泊発電所3号炉
設置許可基準規則等への基準適合について
第11条（安全避難通路等）
（審査会合における指摘事項回答）

2023年1月10日
北海道電力株式会社

【指摘事項】

作業用照明電源系統図 (3号炉) (1/2)

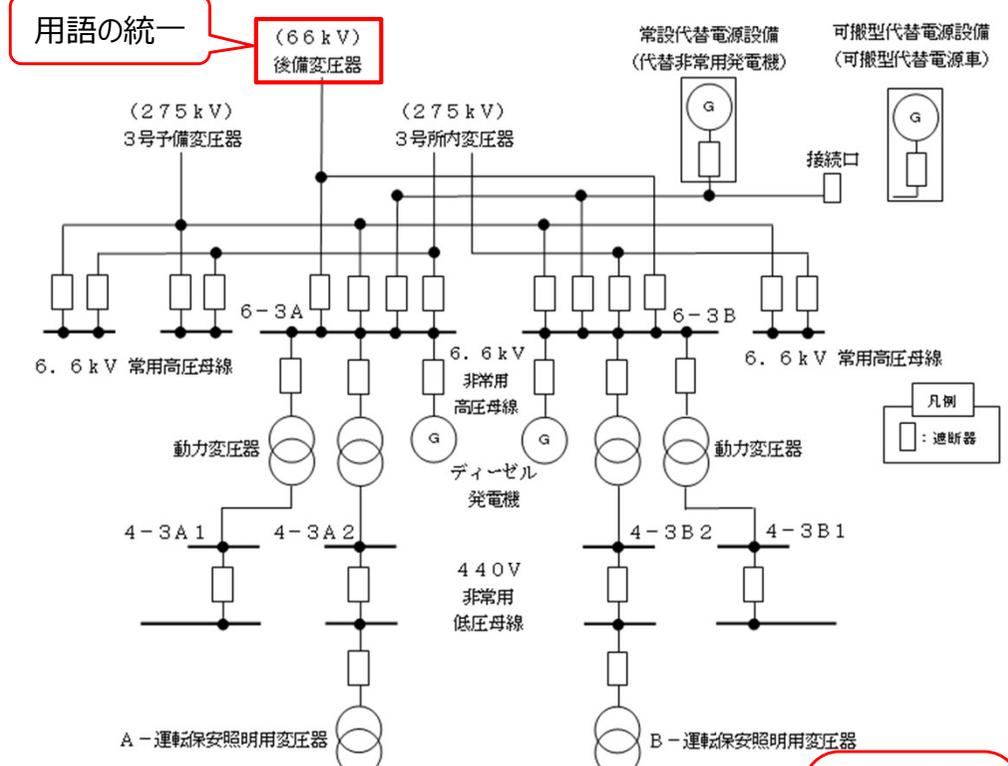
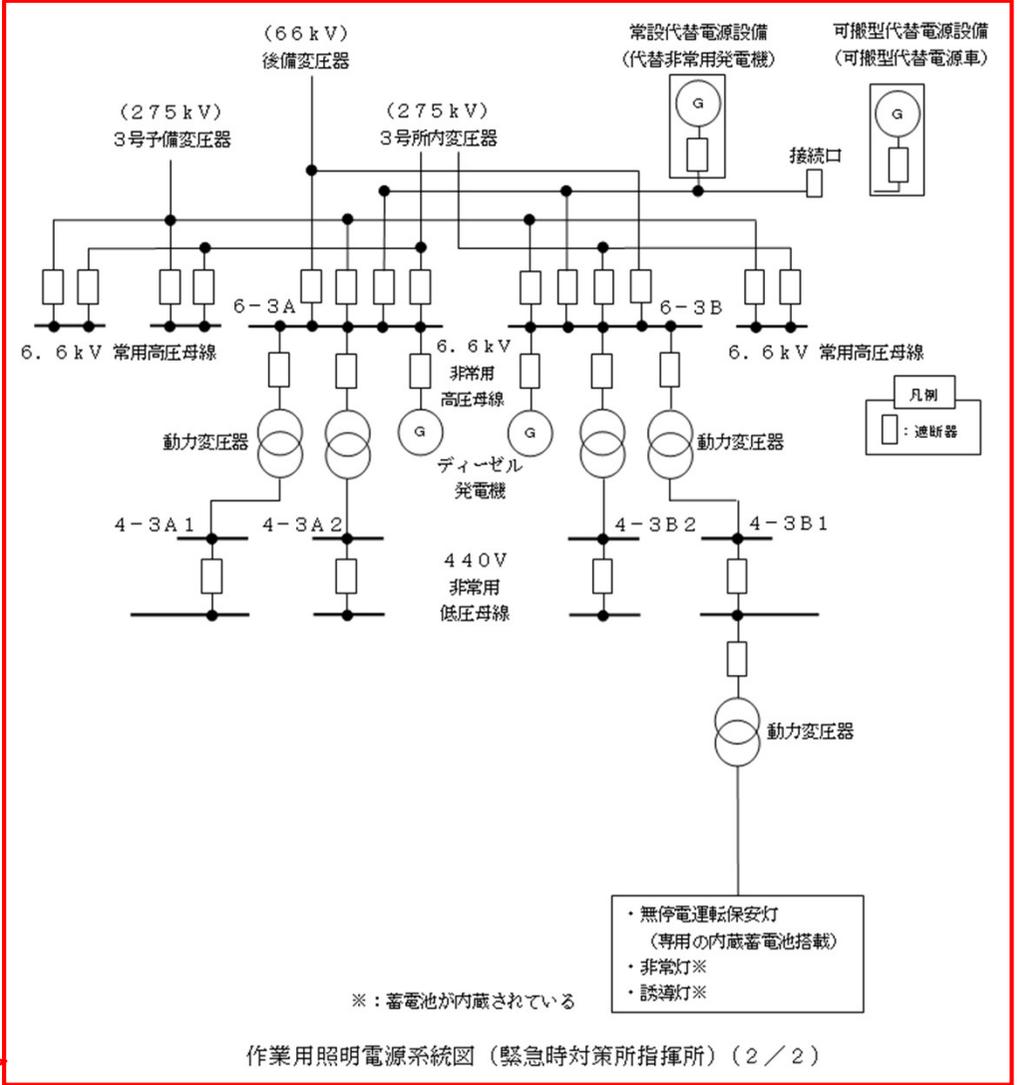
作業用照明として設置する方針である運転保安灯及び無停電運転保安灯に係る作業用照明電源系統図では、当該照明に係る部分の記載はなく、作業用照明電源系統図との整合が確認できない。当該資料については記載の整合、一貫性等をもった資料を作成すること。

作業用照明である
運転保安灯及び
無停電運転保安
灯の記載が無く、
設計方針の内容
が確認できない

作業用照明電源系統図の
名称が記載されていない

このため、作業用照明の設計方針の記載内容と、作業用照明電源系統図が一貫性をもって確認出来るよう、作業用照明電源系統図に関して作業用照明までの受電状況が分かるよう記載を修正した。

- 作業用照明電源系統図の名称の記載が無かったので系統図下部に記載した。
- 33条保安電源設備の記載見直しに伴い「(66kV) 3号非常用受電設備」を「(66kV)後備変圧器」として用語を統一した。
- 緊急時対策所指針所内の照明設備へ電力供給が可能であることが確認できる図面を追加した。

作業用照明で
ある運転保安
灯及び無停電
運転保安灯ま
での系統図に
修正

作業用照明電源系統図
の名称を記載
